STUDER

Service Information

- Conversion instruction to UP-DATE KIT
SOFTWARE A820 Master 20,
TD 20, CAPST 23, No. 20.100.820.00
 - Umbauanleitung zu UP-SATZ SOFTWARE A820
MASTER 20, TD 20, CAPST. 23
Nr. 20.100.820.00
- SI 100/86 D/E

1. MP-Unit Master 1.810.786.00

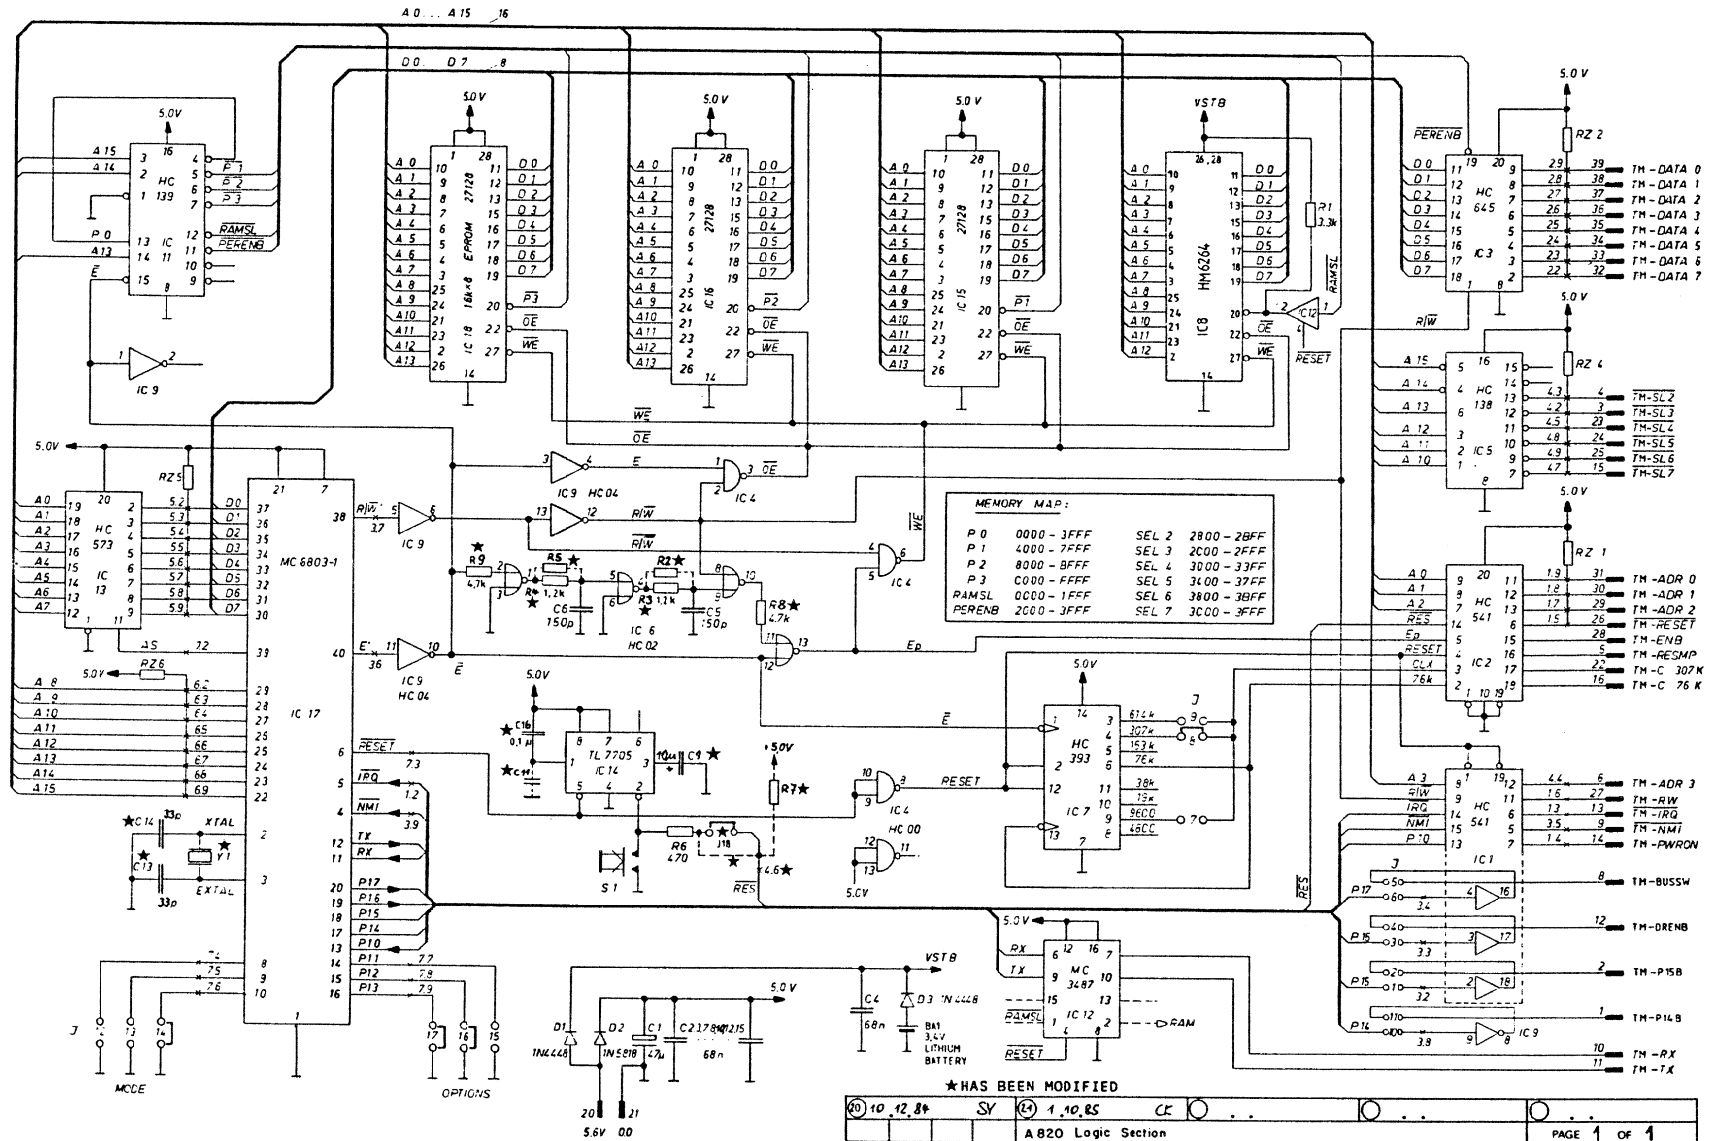
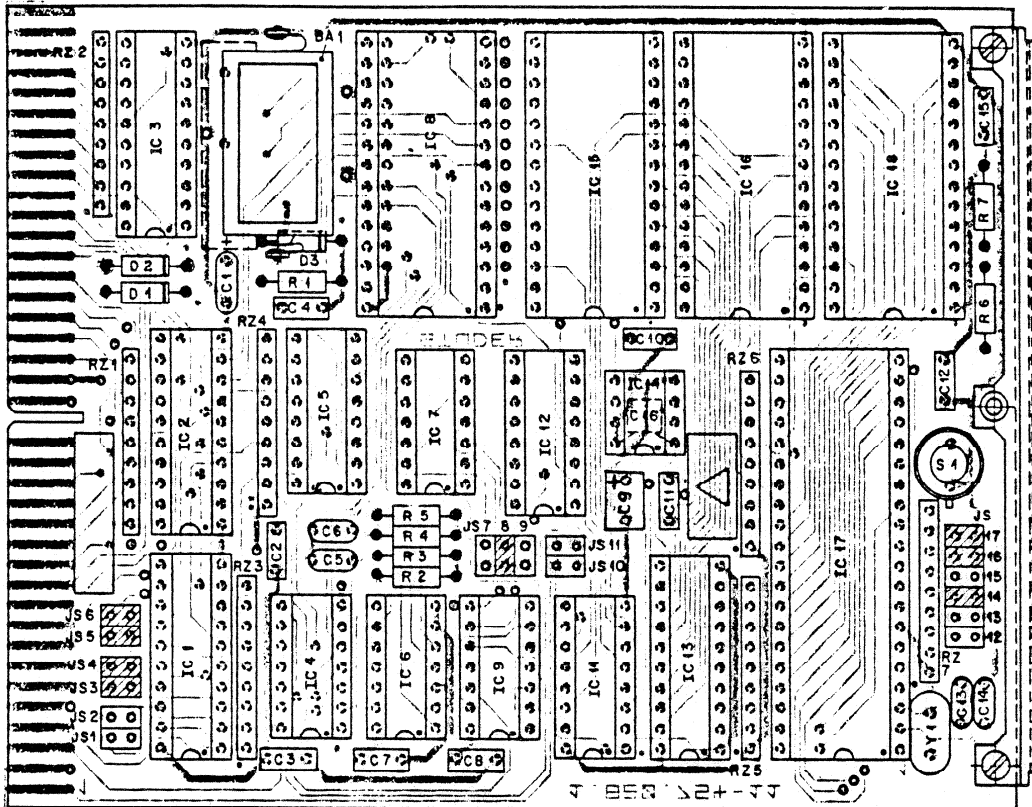
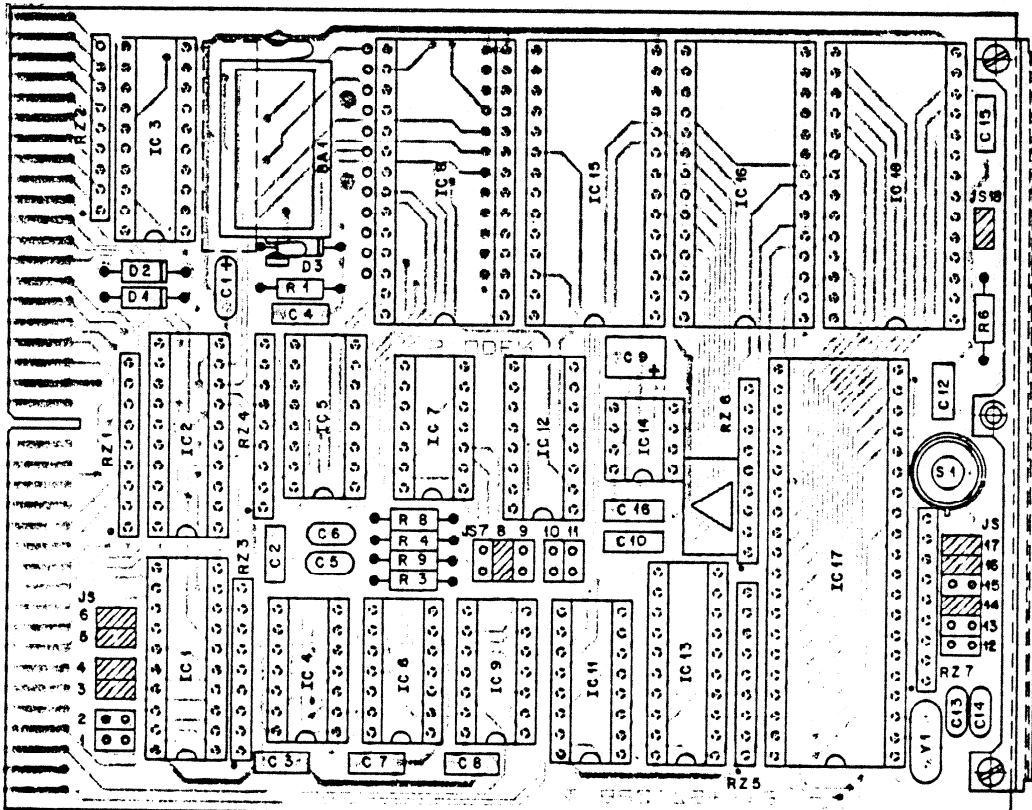
- Write down the audio and tape deck parameters (use the enclosed sheets). Or carry out a parameter backup on tape or into a solid state memory via the serial remote control.
- Remove the EPROM's IC 15, 16, 18 and replace by new software 1.820.996.20 38/86 IC 15, 16, 18.
- Remove RAM IC 8 and erase its content by short circuiting the pins with each other. All variable parameters will be lost now. Insert RAM again. Attention: This device is electrostatically sensitive.
- If hardware is .20 attach label index .20.
- If hardware is .21 attach label index .21.
- Change C9 0,47 μ F to 10 μ F 59.26.2100

2. MPU-TD Control 1.820.785.00

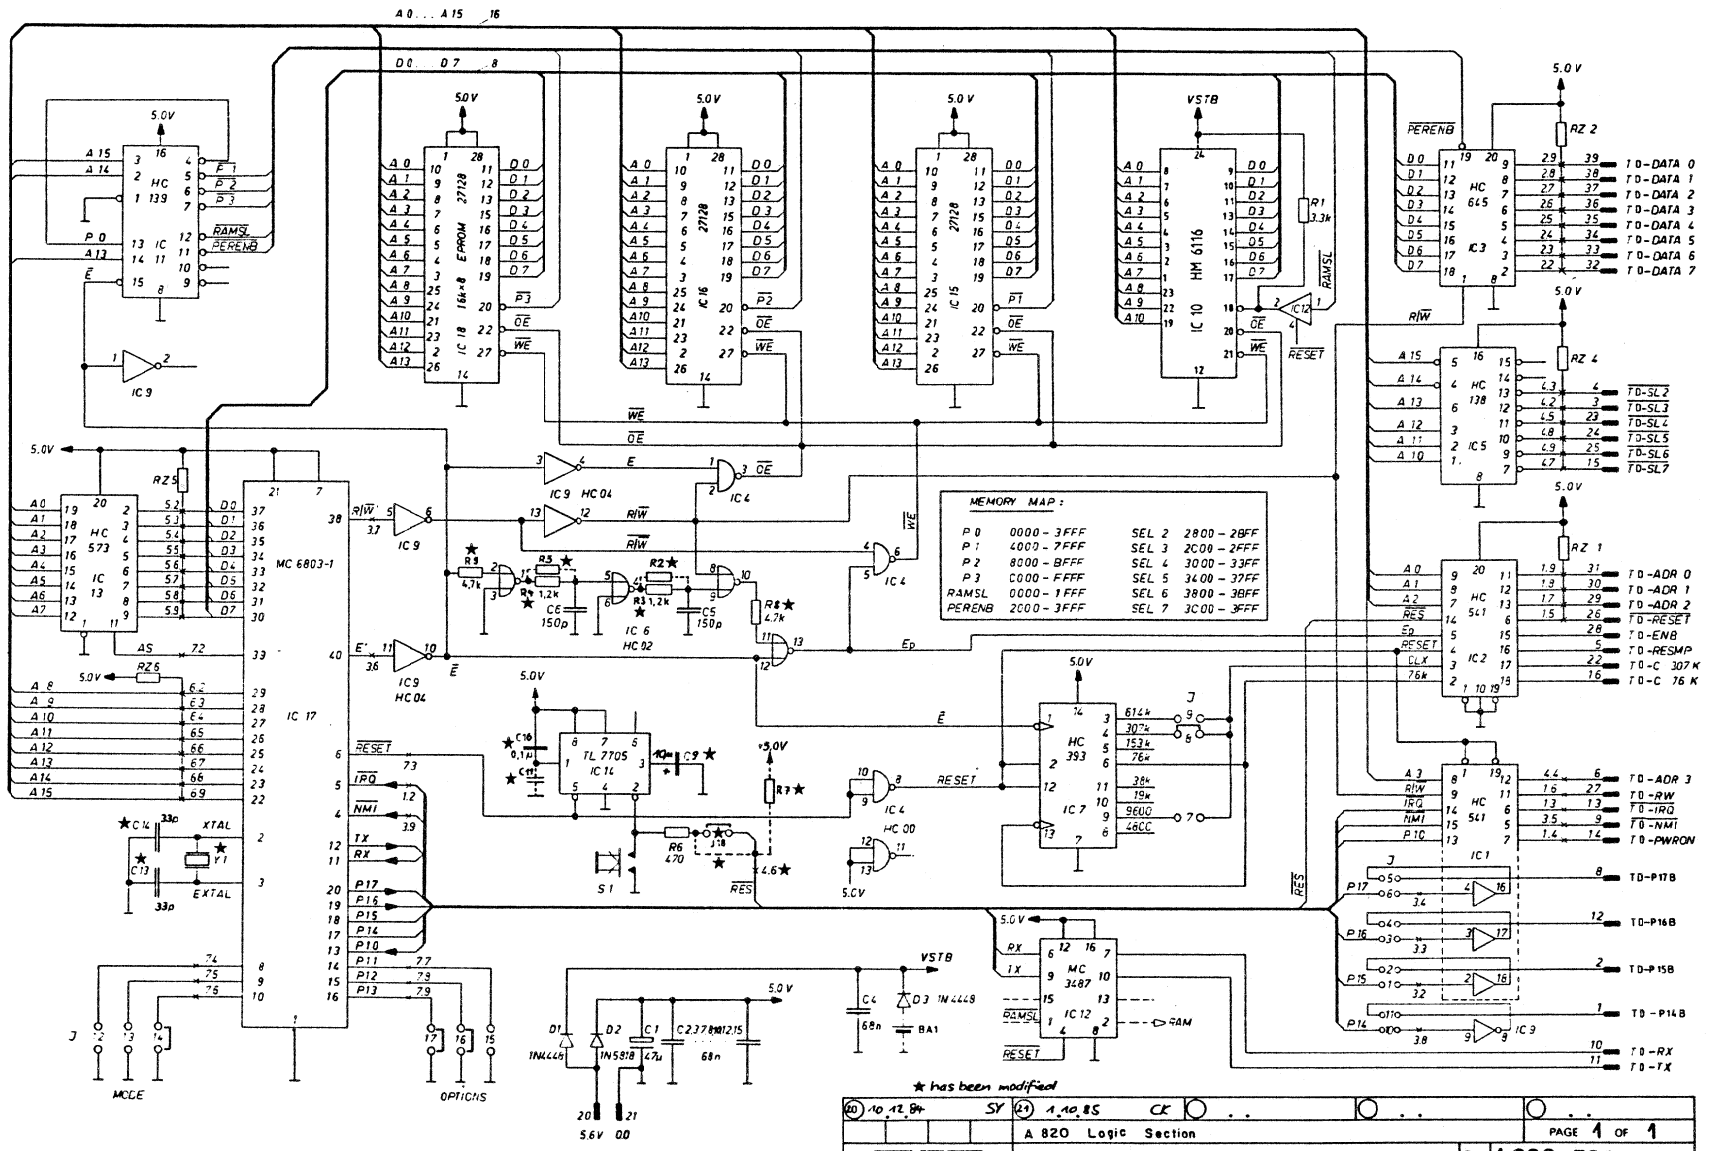
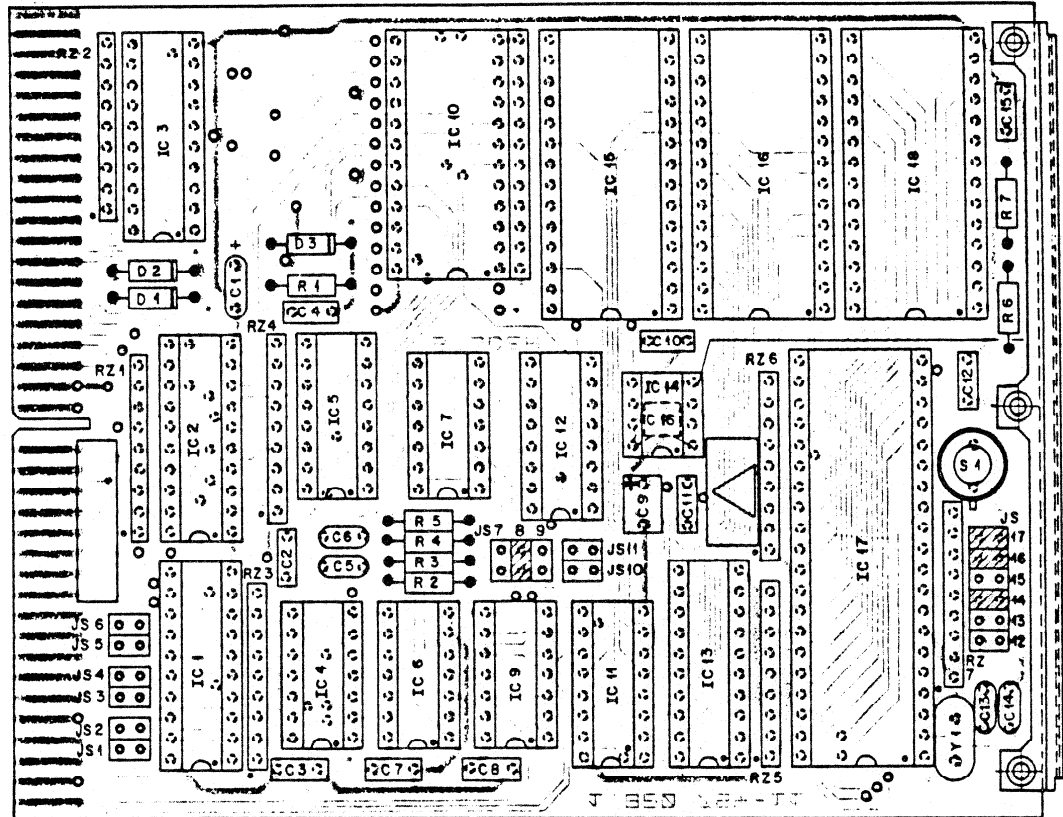
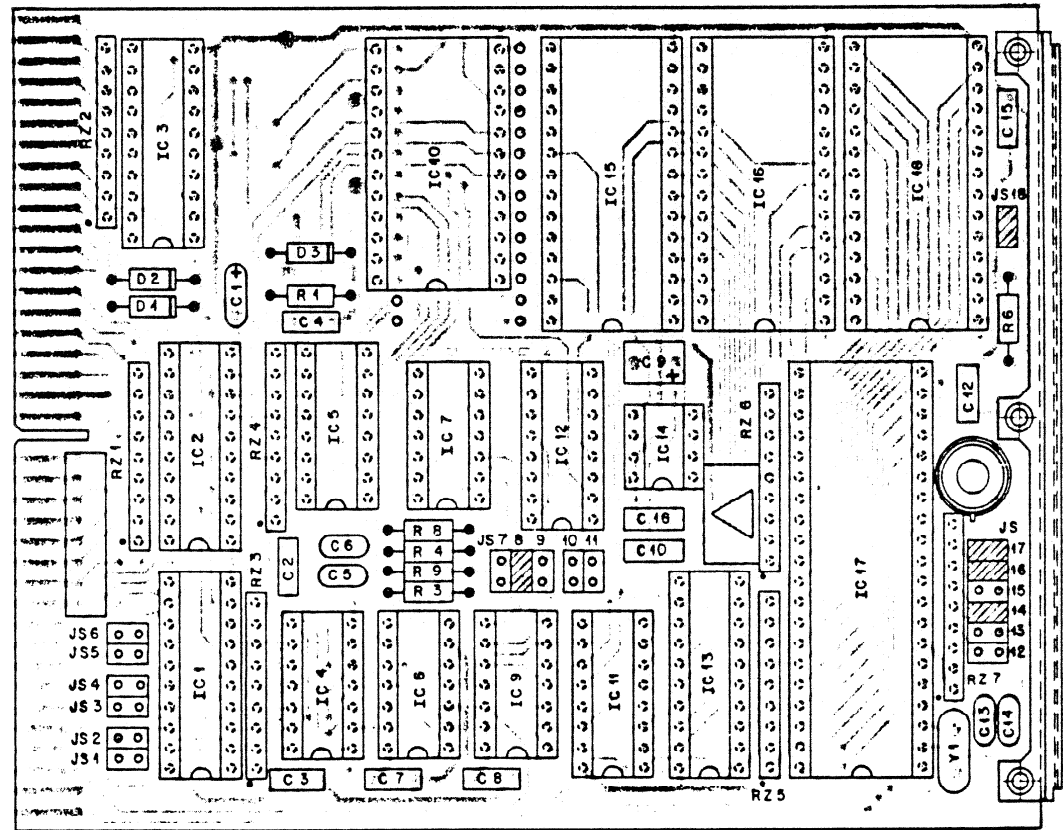
- Remove EPROM's IC 16, IC 18 and replace by new software 1.820.995.20 38/86 IC 16, IC 18.
- If hardware is .20 attach label index .20
- If hardware is .21 attach label index .21
- Change C9 0.49 μ F to 10 μ F 59.26.2100.

3. Spooling motor driver
1.820.759.00

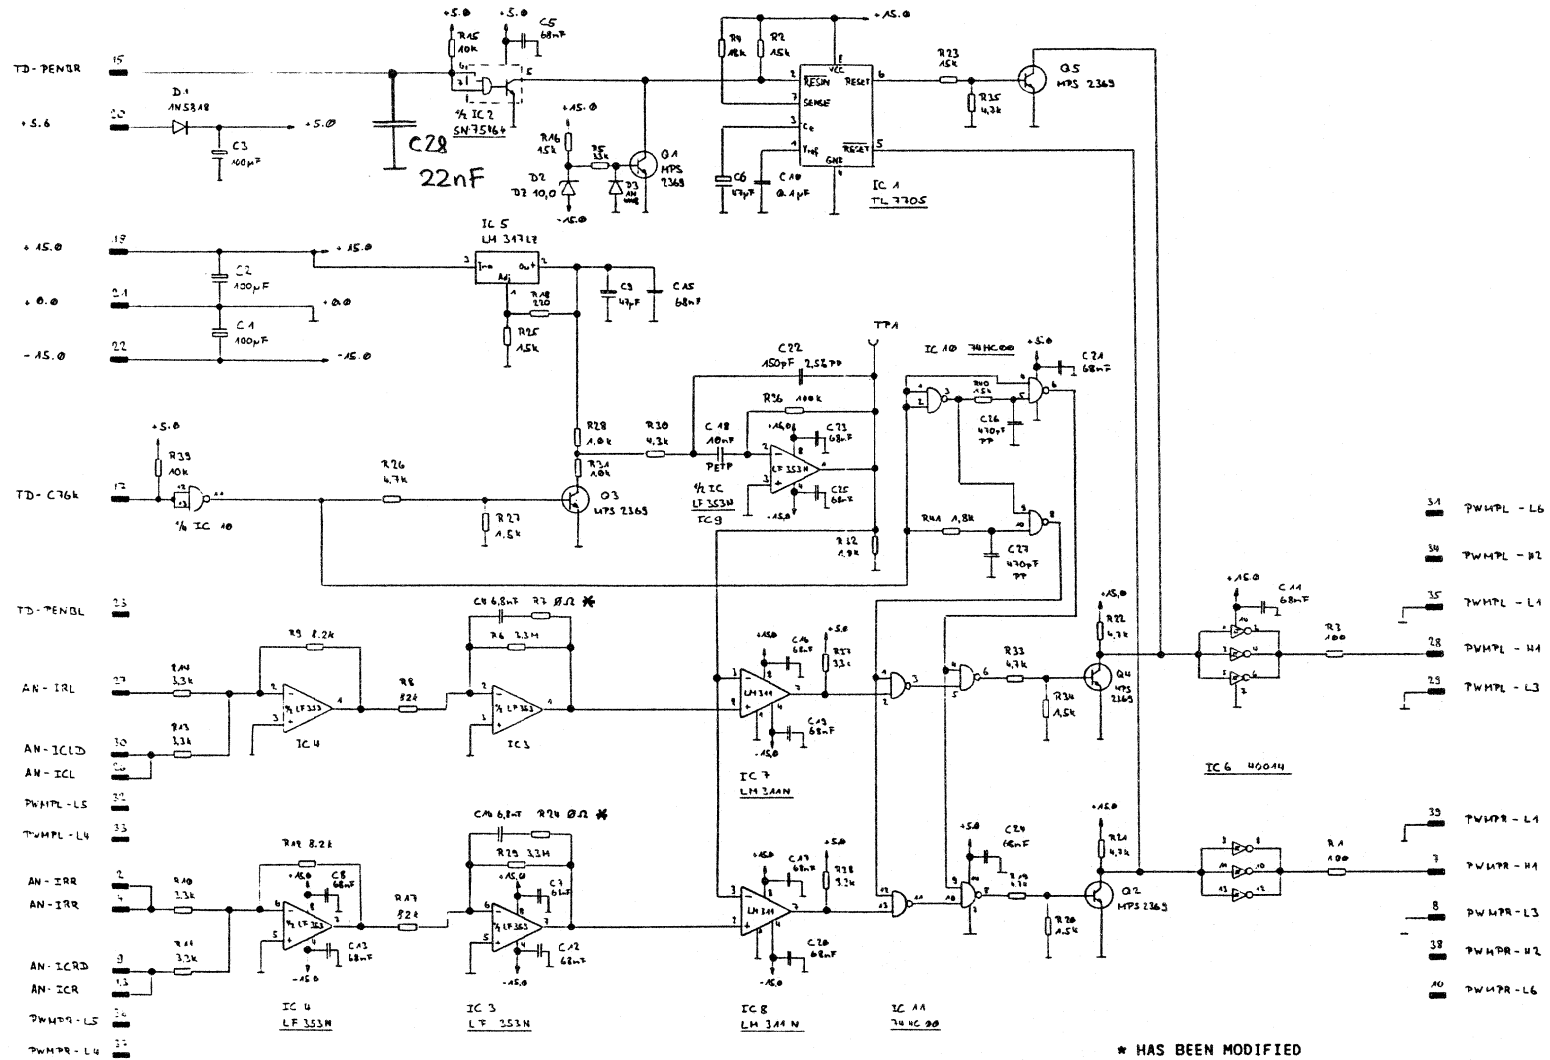
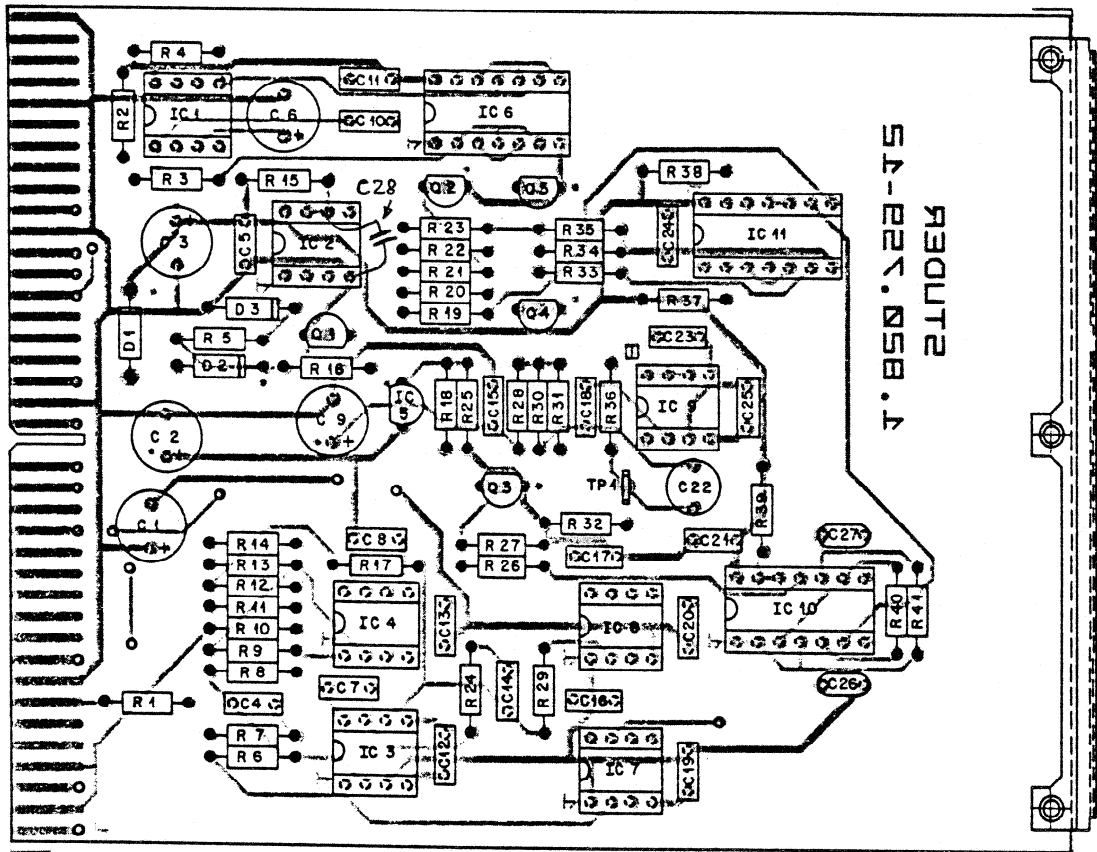
- Add capacitor 22 nF between Pin 4 and Pin 6 of IC 2 on soldering side.
- Attach label index .83
